การแก้ไขและสาเหตุของ Alarm กับแนวทางในการแก้ไขด้วยวิธีอื่นๆ ที่ควรทำ เครื่อง WIRE CUT

คำสนทนา (ขออนุญาตลงโพสต์แล้ว) เรื่อง Alarm ที่เกิดขึ้น กับการแก้ไขและสาเหตุของ Alarm กับแนวทางในการแก้ไขด้วยวิธีอื่นๆ ที่ควรทำ

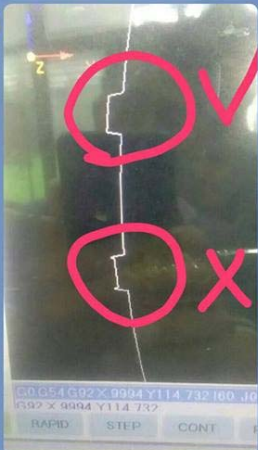
แต่ตาม Alarm แล้ว อธิบายว่า การทำ offset จะทำให้ การตัด มีการกินเนื้ออีก ส่วนไปนะครับ ระวังจะแหงง

แบบนี้งานเสียแน่ครับ

อาจต้องใช้ลวด เล็กลง

เป็น 0.2

หรือใส่ ค่า Corner round R ล็ก 0.125 เข้าไป

อันนี้คือ ตรงมุมจะมี R 0.125 อยู่ซึ่งมันจะเท่ากับรัศมีลวด

ถ้าเปลี่ยน ใส่ 0.125 ก่อน เปลี่ยนเป็น MODIFY ก็จะไม่แหงง ครับ

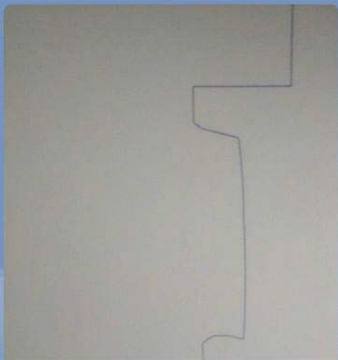
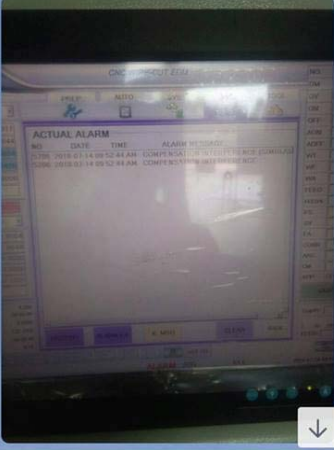
ดูจาก Alarm อันแรก คือ เครื่อง ทำ Simulate พบว่า จะเกิด การแหงง เพราะ ค่า offset ช้อนทับกัน แต่ยอม

0.2 ก็ไม่ผ่านครับ

อีกอัน ไม่ยอมให้ตัด เพราะ มันจะแหงงนะ
